Bilag 9

Supplerende høring Tillæg 1 til Lokalplan Nuuks Plads Metrostationsplads Foreslåede ændringer efter den offentlige høring

Som følge af den offentlige høring foreslås en række ændringer.

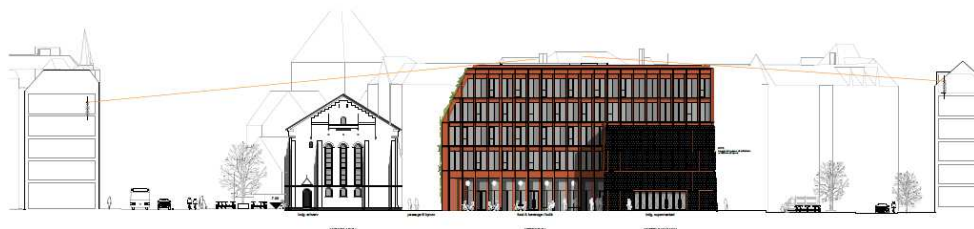
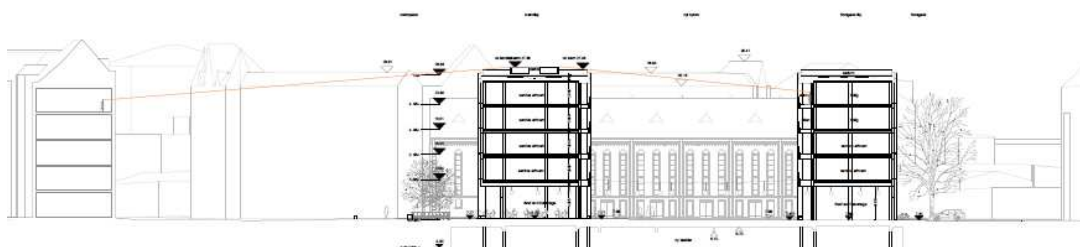
Bygherre ønsker et felt for placering af port. Porten ønskes flyttet væk fra Koppels bygning. Et felt fremfor en eksakt placering skaber større fleksibilitet. Portens bredde ønskes angivet til min. 1,4 m.

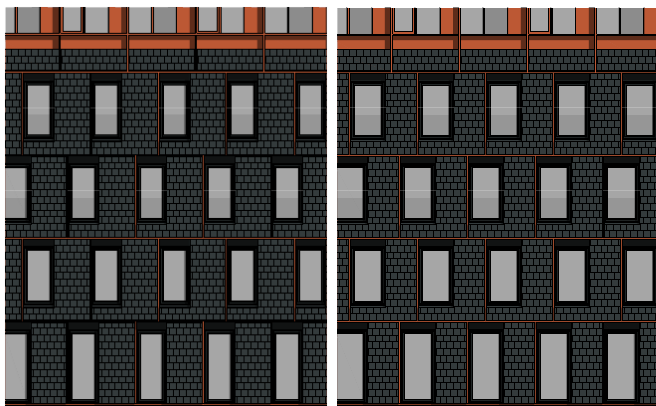
Bygherre ønsker større åbenhed i stueetagens facade mod byrum (facade h på lokalplantegning 6a) i modulets fulde bredde i 1-2 etage (dobbelthøj) på i alt 13,5 m, hver etage for sig.

Bygherre ønsker også, at min. bredde ændres for sideindgang til supermarkedet fra 4 m til 4,5 m, så det går op med modulmålet på 2x2,25 m.

- § 7, stk. 1. Bevaringsværdig bebyggelse
j) "...Langs facade h kan huller til vinduer, døre og franske altaner være **Dog kan der mod byrum på 1. etage (stueetage) og 2. etage laves større huller i modulets bredde, i alt maks. 13,5 m hver etage for sig.** Langs facade h kan der mod facadestykket mod metroforpladsen laves et større hul i stueetagen på maks. ~~4,0 m~~ **4,5 m** i bredden, der skal være trukket min. 1,6 m væk fra hjørnet."
- Redegørelse
-Redegørelsen konsekvensrettessom følge af ændringen.

Tegning 1 · Områdeafgrænsning

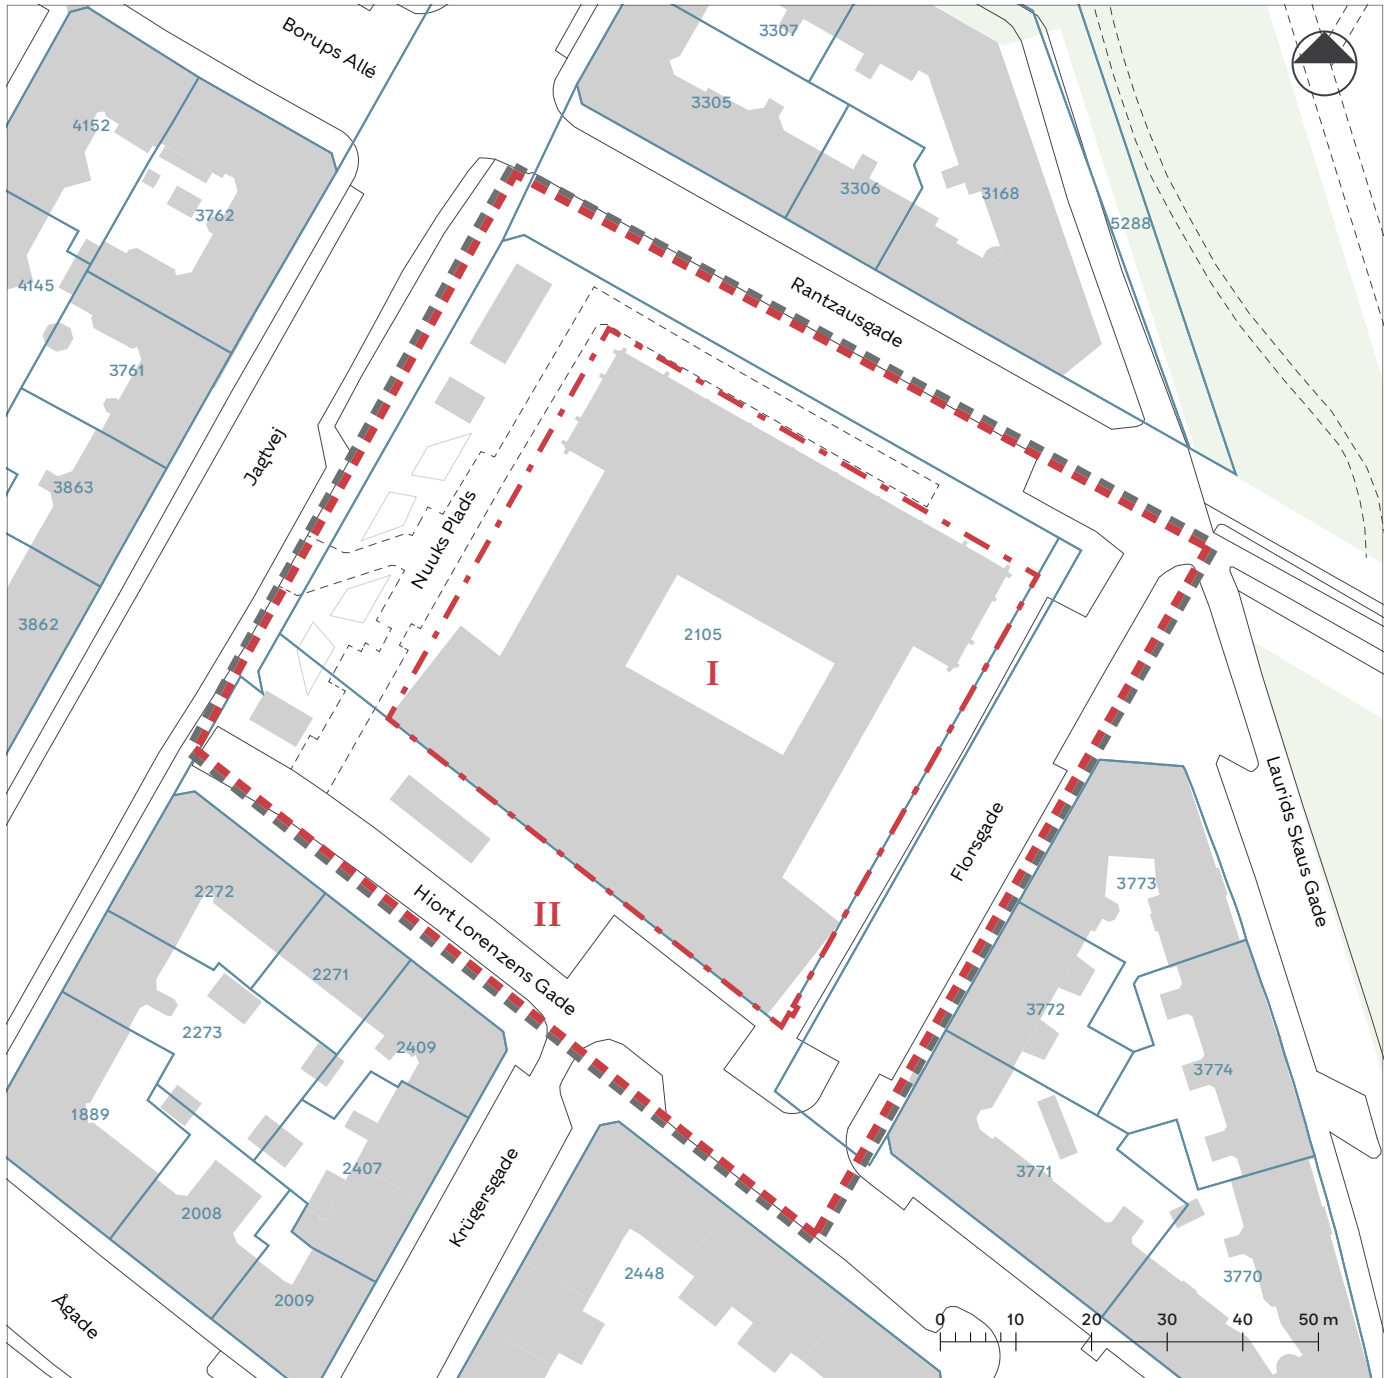
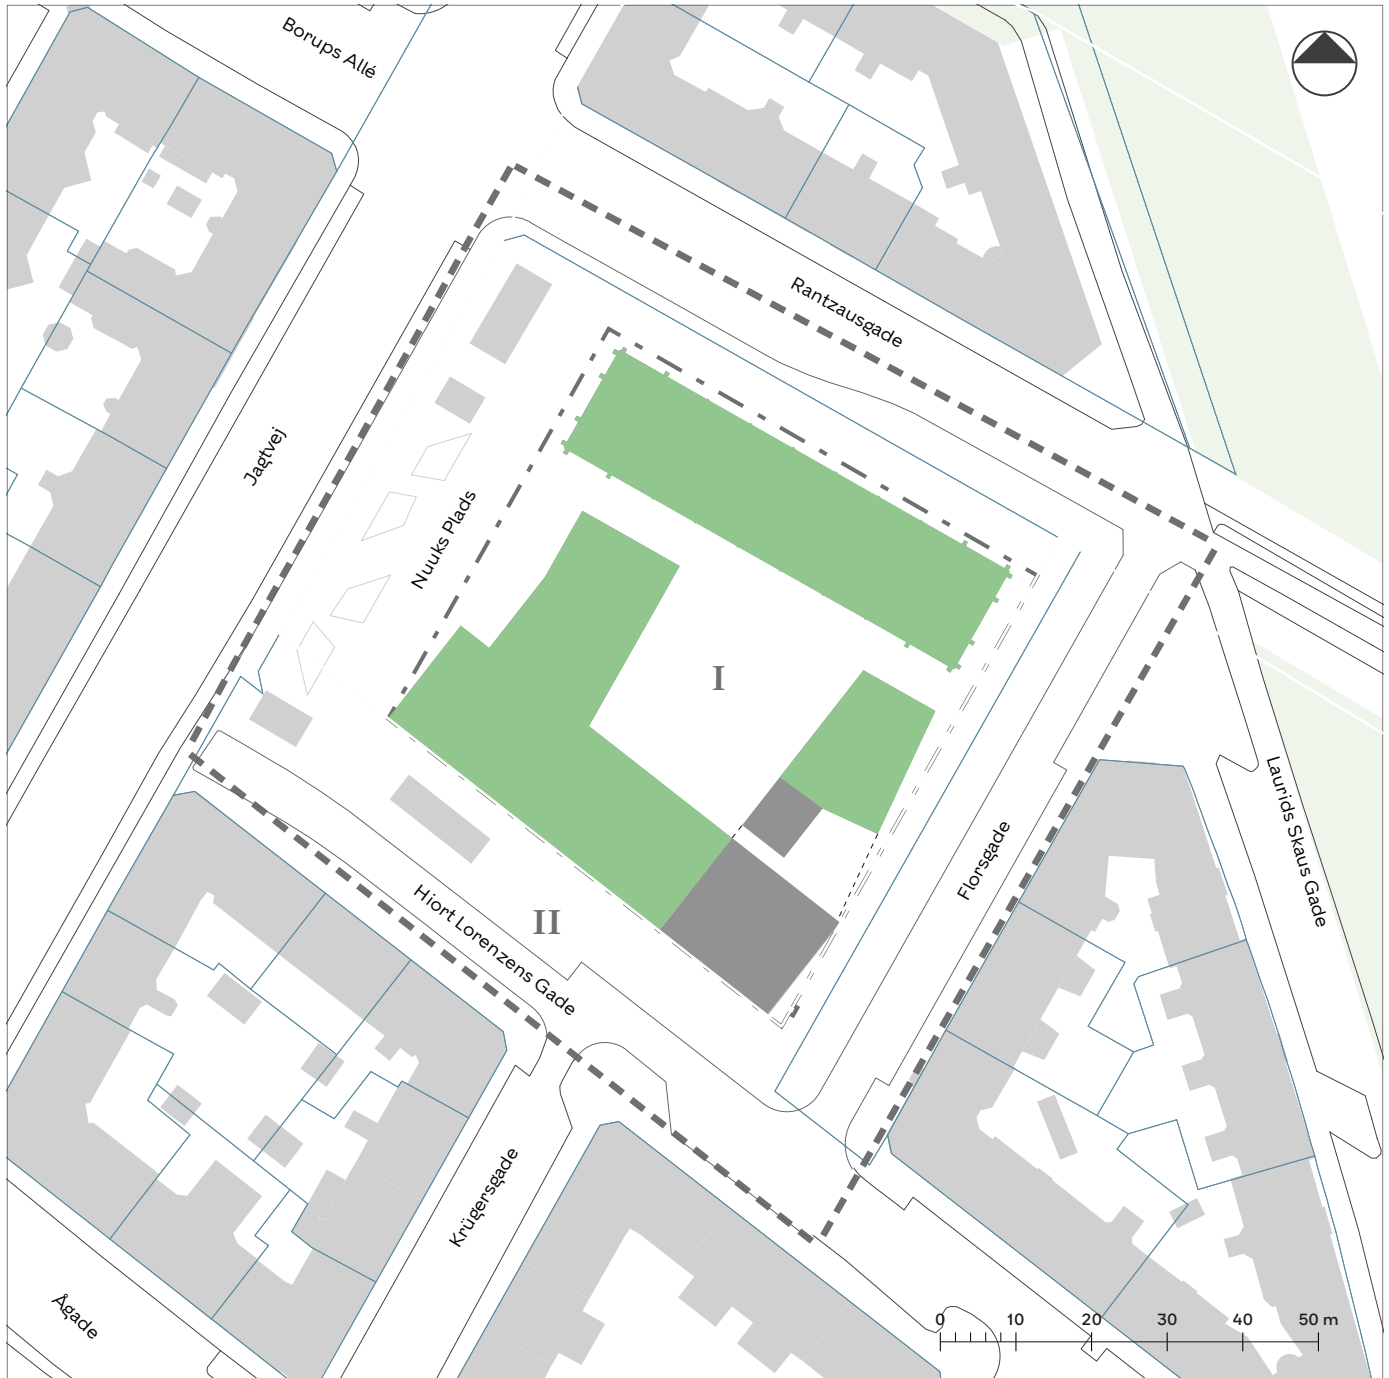
Forvaltningen er blevet opmærksom på, at der er gennemført matrikulære ændringer af matr.nr. 2105 mod metrostationspladsen. Ændringer fremgår af tegning 1 - Områdeafgrænsning, hvor ændringen er markeret. På tegning 3 er vejlinjen ændret. Ændringen er konsekvensrettet på øvrige tegninger. § 4, stk. 1. Vejlinjer justeres som anført: ~~Mod Jagtvej, Rantzausgade, Florsgade og Hiort Lorezens Gade opretholdes de eksisterende vejlinjer, jf. tegning 3.~~

Tegning 2a · **Anvendelse i stueetagen (1. etage)**

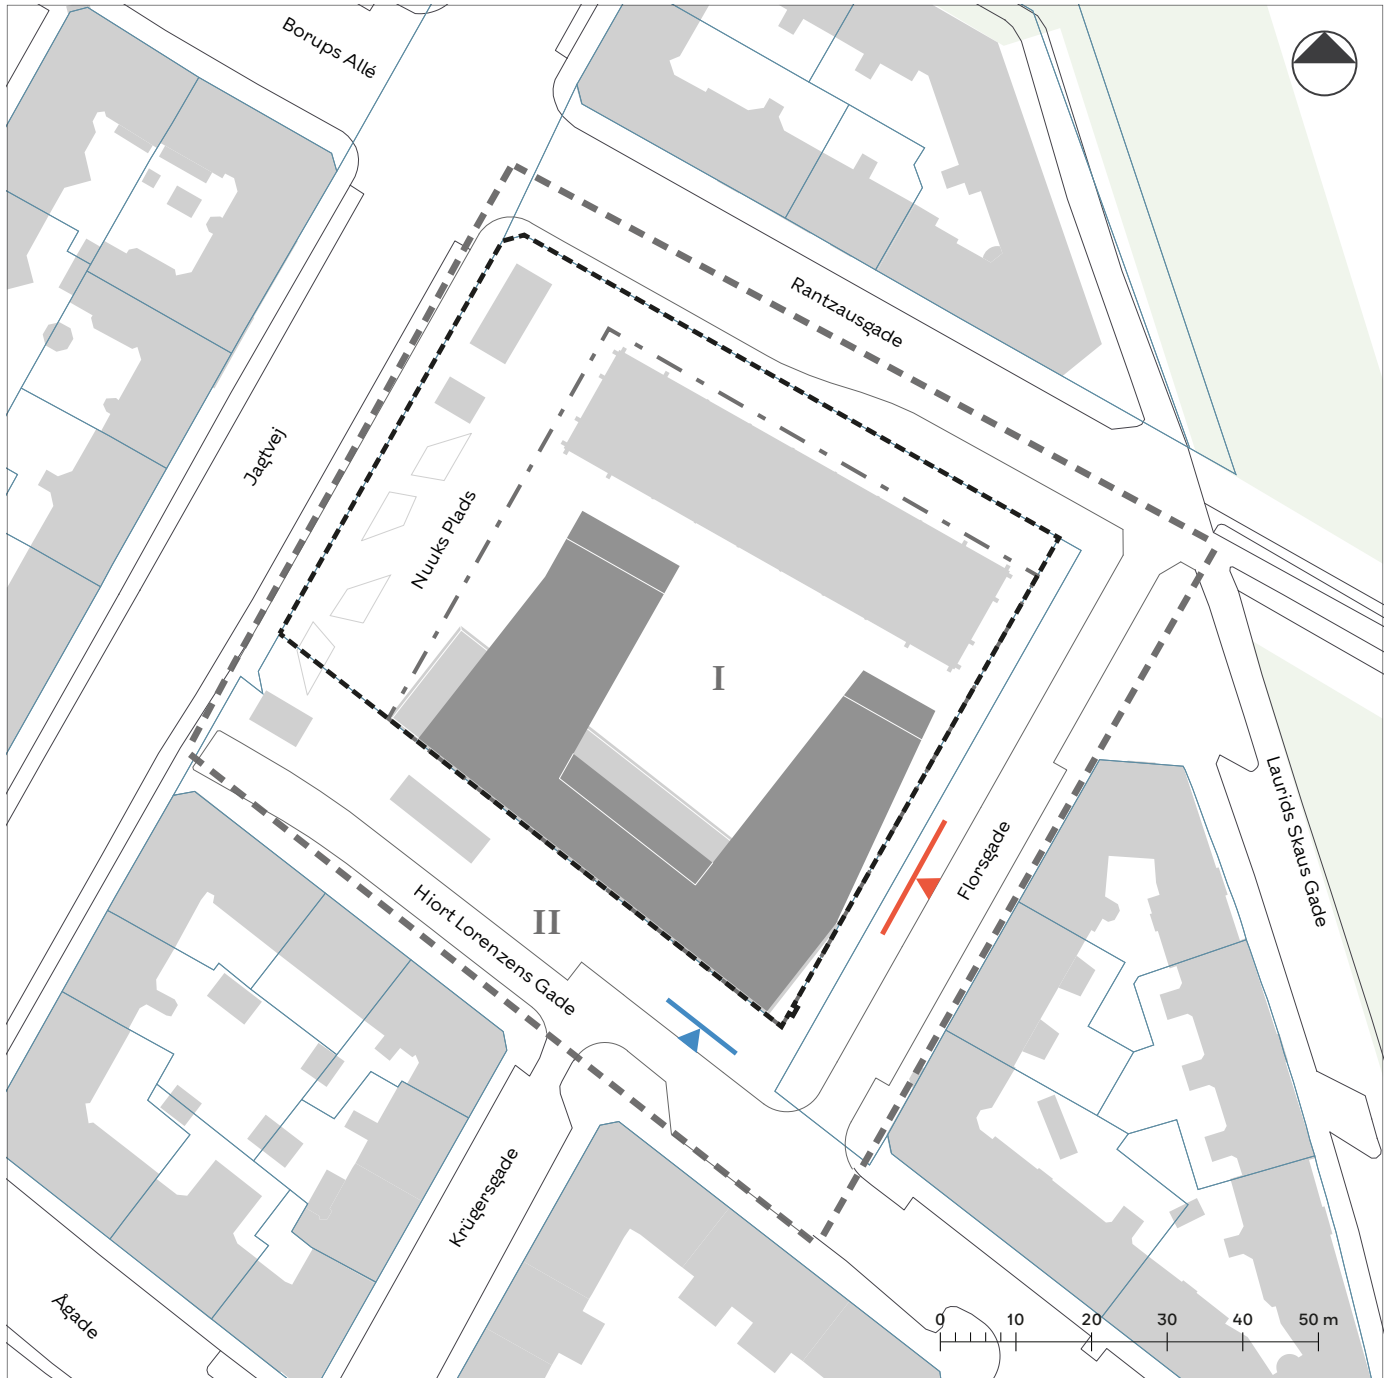
- Lokalplantegninger tilrettes
Tegning 2a - Anvendelse i stueetagen (1. etage)
-Markeringer for publikumsorienterede erhverv justeres.
- § 7, stk.1. Bevaringsværdig bebyggelse

- § 6, stk. 2. Bebyggelsens placering
c) "Porte og passager skal placeres, som vist på tegning 5c. **Portrum skal have en bredde på min. 1,4 m i lige linje. Der må ikke være barrierer som cykelstativer og andet mellem Florsgade og det indre byrum.**"
- Lokalplantegninger tilrettes
Tegning 2a - Anvendelse.
-Markering af gråt felt for anden anvendelse udvides.
Tegning 5c - Porte og passager og Tegning 6a - Ydre fremtræden
-Der angives et felt.
- Redegørelsen
-Konsekvensrettes bl.a. illustrationsplan og vignet af trafikforhold (se ovenfor pkt. 'Bilparkering')

Tegning 4 · Bil- og cykelparkering

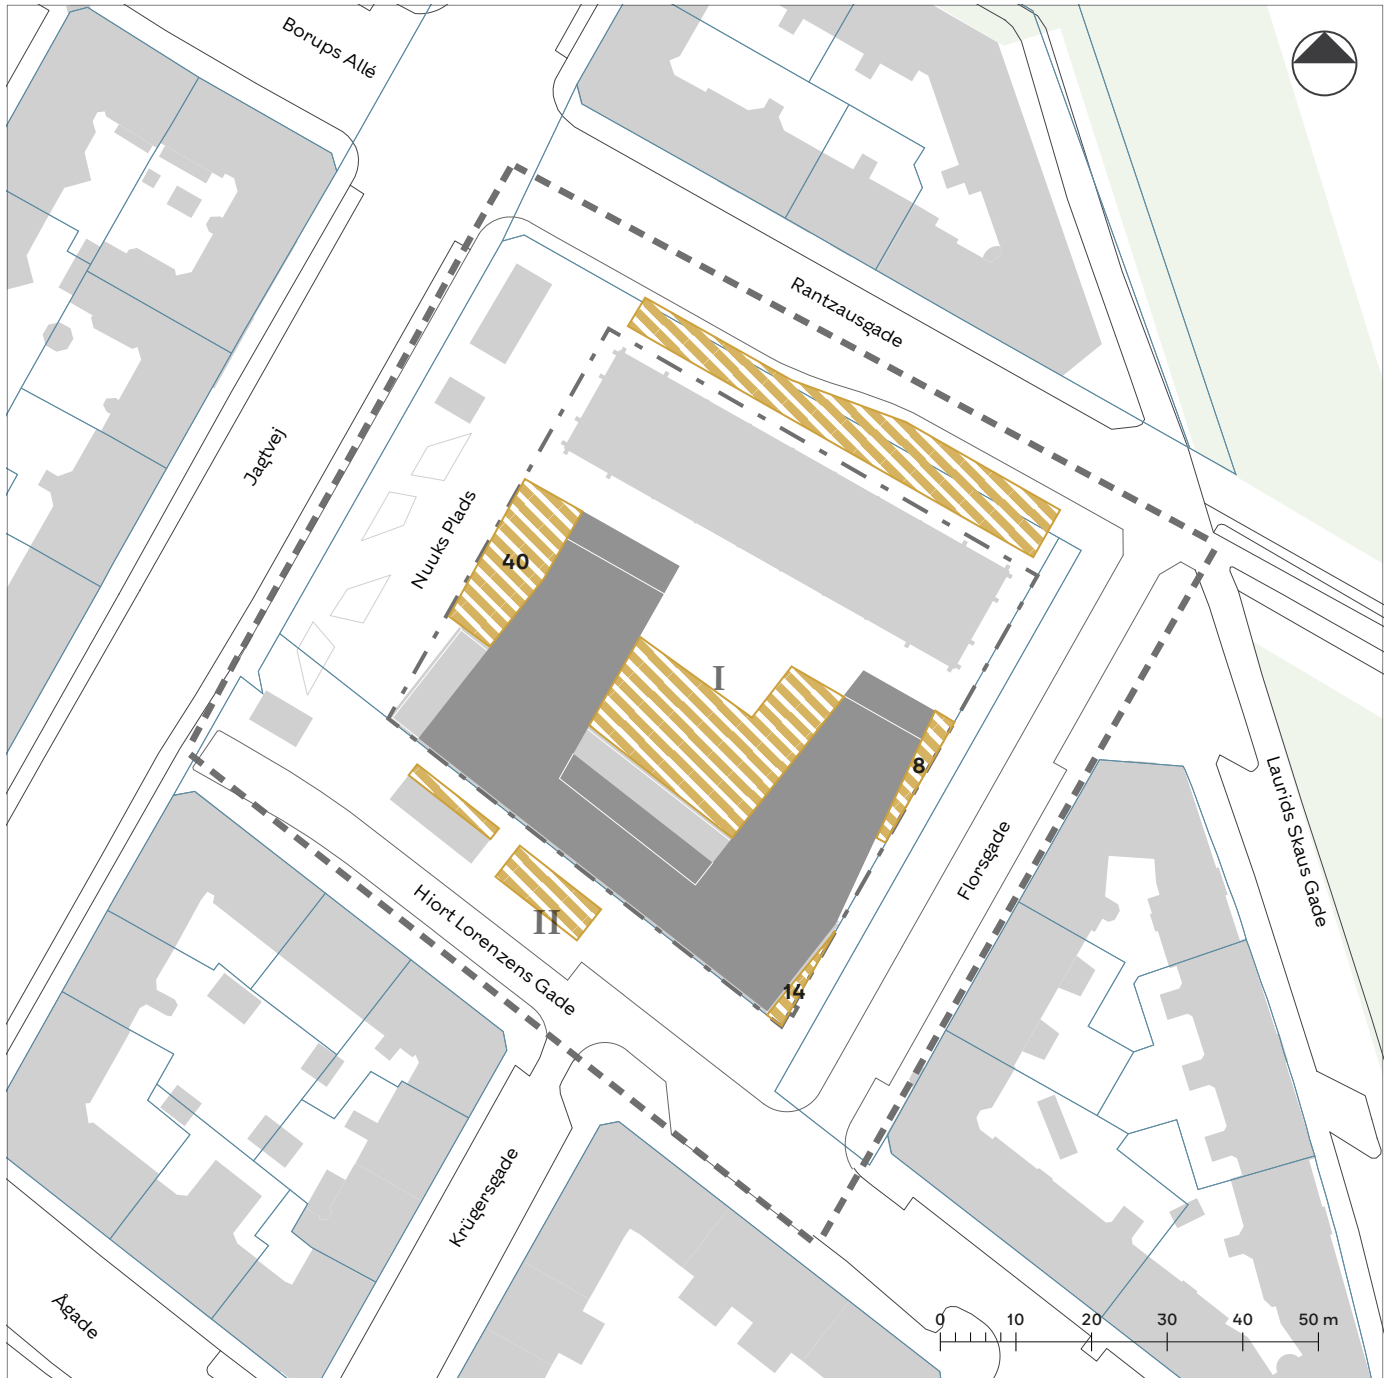
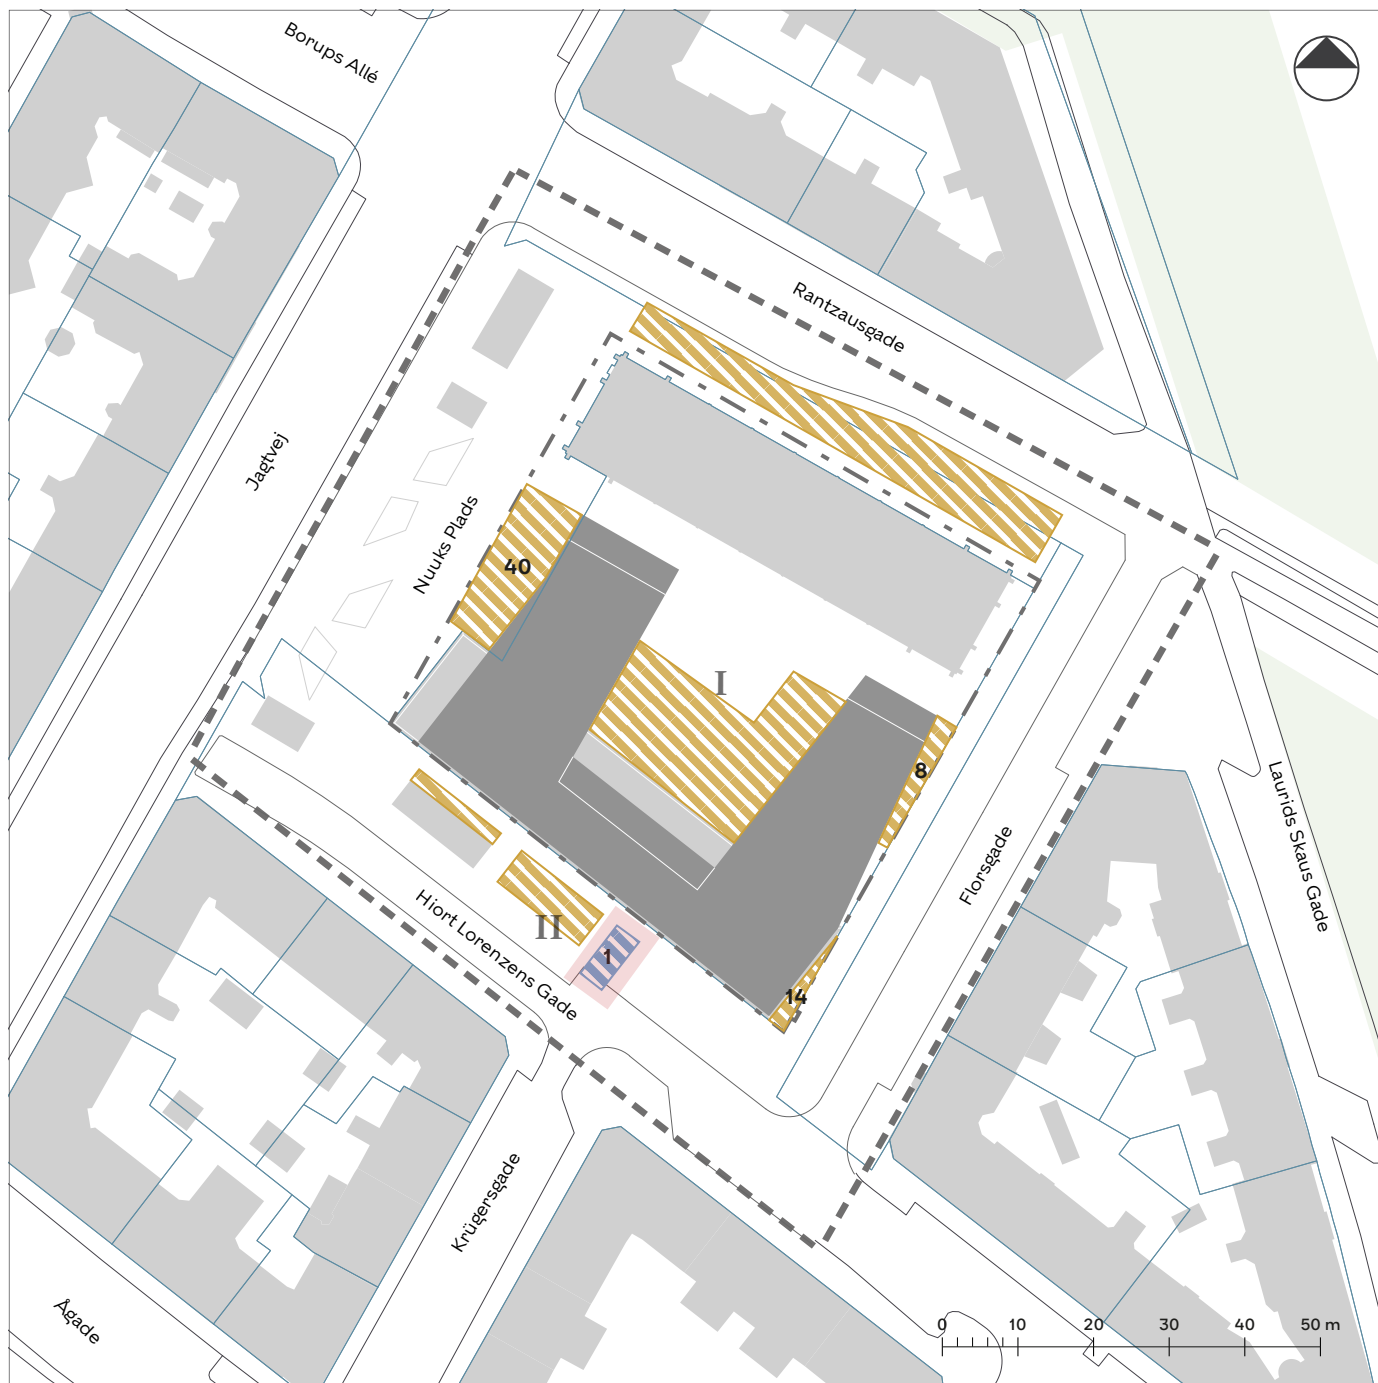
- Lokalplantegninger tilrettes
Tegning 4 - Bil- og cykelparkering.
-Indtegning af parkeringsplads til handicapparkering på terræn.
- Redegørelsen
-Konsekvensrettes bl.a. vignet i redegørelsen (vist nedenfor) med angivelse af elevatorer til p-kælder og parkeringsplads til handicapparkering på terræn.
